Commission économique pour l'Europe**Comité des transports intérieurs****Forum mondial de l'harmonisation des Règlements
concernant les véhicules****183^e session**

Accord de 1958 :**Examen de projets d'amendements à des Règlements ONU existants,
soumis par le GRE****Proposition de complément 2 à la série 03 d'amendements
au Règlement ONU n° 113 (Projecteurs émettant
un faisceau de croisement symétrique)****Communication du Groupe de travail de l'éclairage
et de la signalisation lumineuse*.****

« Figure C

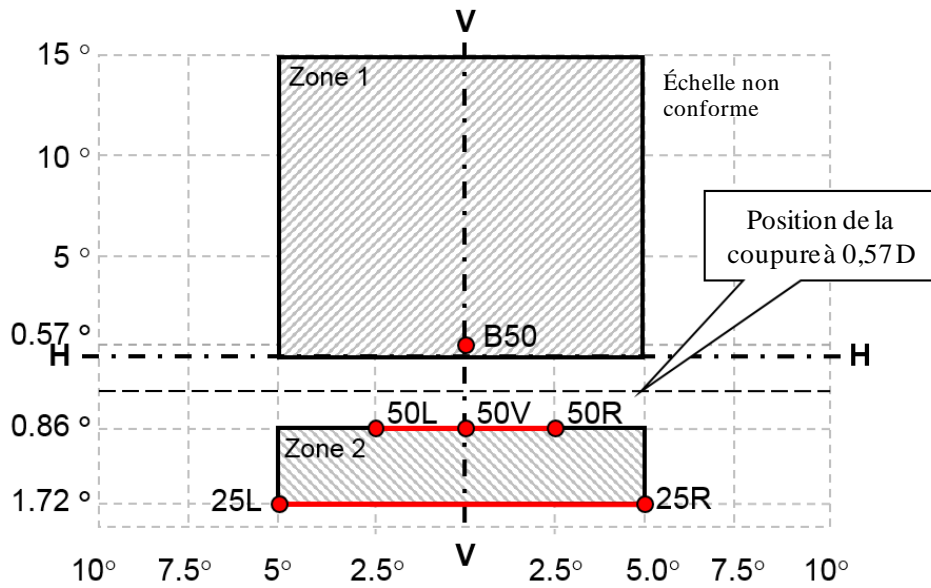
Annexe 3

Figure C, lire :

Points d'essai du faisceau de croisement et zones pour un projecteur de la classe B :
